**D O D A T E K Č . 1
K E S M L O U V Ě O D Í L O**

Most ev. č. 14111-1 Zábोří

Akce : Most ev.č. 14111-1 Záboří
Věc : Vyjádření AD č. 02
Pažení výkopu u trafostanice

Věc: Stavební práce – změna oproti smlouvě o dílo

ZÁBR. 1 - NÁVRH - SCHEMA ZASÍŤENÍ TRAFOSTANICE

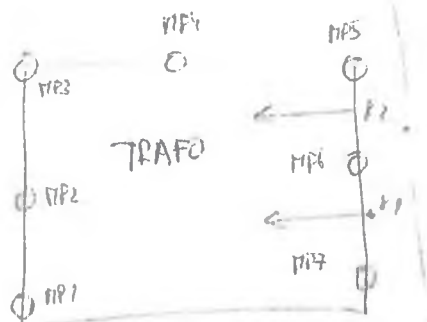
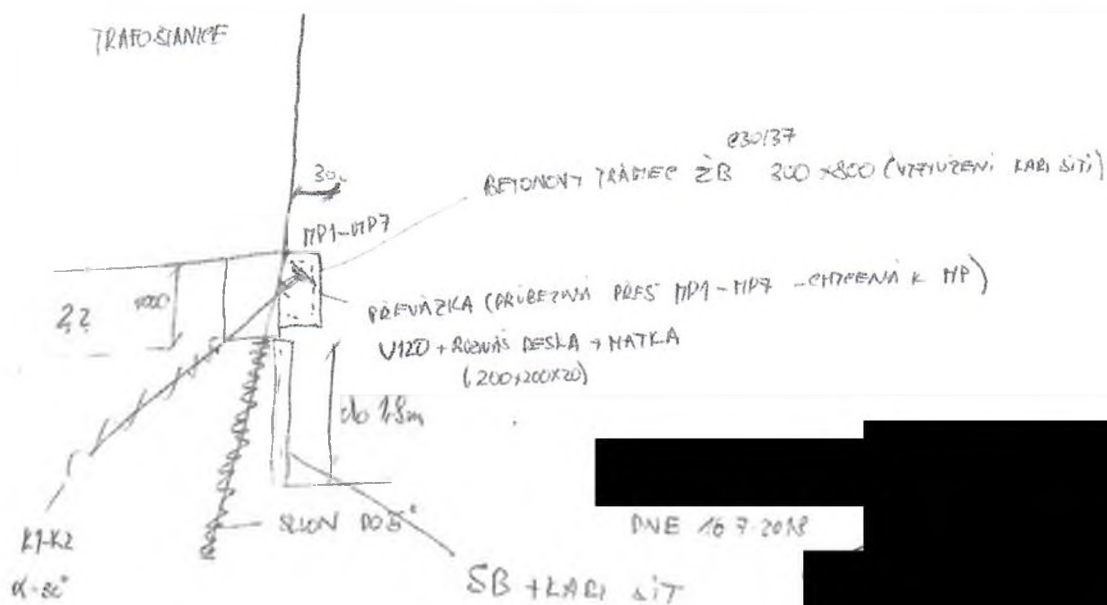
V projektu bylo uvažováno s tím, že trafostanice vybudovaná na příkrém břehu potoka bude mít odpovídající hloubku založení, která zajistí její dostatečnou stabilitu i v případě možného částečného podemletí břehu potoka. Skutečná hloubka založení 1,1 m zjištěná při výkopových pracích tomuto předpokladu neodpovídá a je novou skutečností, na kterou zhotovitel reaguje ve svém návrhu.

V projektu bylo uvažováno se záporovým pažením jako v zásadě jediným možným, neboť beraněné štetovnicové pažení zde nepřipadá v úvahu kvůli dynamickým účinkům.

Jedná se tedy o kumulovanou položku pažení s válcovaným profilem zabetonovaným do vrtaného otvoru doplněné případně kotvením, rozepřením a dalšími úpravami. V kontrolním rozpočtu bylo pažení oceněno expertní cenou 9.500,- Kč/m2.

Kotvení pažení je v dané oblasti proveditelné s nutnou velkou mírou opatrnosti a musí být pečlivě rozmyšleno a připraveno, na což zadávací dokumentace a předchozí vyjádření projektanta důrazně upozorňuje.

Při provádění zemních prací pro mostní opěru bylo zjištěno, že trafostanice, která je těsně přilehlá k místu budoucí mostní opěry, nemá dostatečné zemní základy s ohledem na prováděné práce. Pro zajištění stability trafostanice při realizaci zemních prací, ale i následnému bezpečnému působení trafostanice, musí být otázka stability objektu řešena.

Stávající objekt trafostanice má základ do hloubky pouze cca 1,1m pod úroveň okolního terénu, hrana dočasného zemního zářezu pro základ opěry je těsně přilehlá k objektu trafostanice (vzdálenost 0,3 m), hloubka prováděných výkopů na úroveň pod základ opěry je 3 m. Z tohoto důvodu musí být objekt trafostanice, která jako jediná slouží pro zásobování el. energií celé obce a je i vážným energetickým objektem obce, bezpečně zajištěna proti poškození, naklonění, pádu a to i pro budoucí stav po dokončení stavby mostu.

Řešení pro zajištění stability trafostanice zahrnuje zřízení mikropilot jako hlavní prvek pro zajištění stability objektu. Tyto budou přímo spřaženy se základem trafostanice, ze strany prováděného odkopu pro základ opěry mostu, bude konstrukce zesílena kotvami a ŽB trémcem. Toto řešení zajistí dostatečnou stabilitu přilehlého objektu trafostanice. Celkové řešení problému bude doplněno provedením stříkaného betonu na stěnu výkopu pro základ mostní opěry, pro zamezení vypadávání zeminy z podloží trafostanice, čímž nebude docházet k případnému úbytku zemní hmoty pod místem základu trafostanice

Zhotovitel na základě svých technologických možností doporučuje použití pažení tvořeného z trubek zainjektovaných do maloprofilových vrtů (mikropiloty), které budou kotveny a zůstanou jako součást základů. Toto řešení je vhodné pro danou situaci, řeší problematiku nedostatečné hloubky založení trafostanice a je z pohledu AD zcela v pořádku.

TDS souhlasí a potvrzuje nutnost řešení problematiky zajištění stability objektu trafostanice v Obci Záboří a předložené řešení, viz popis výše, vyhodnocuje jako vhodné pro zjištěný stav.
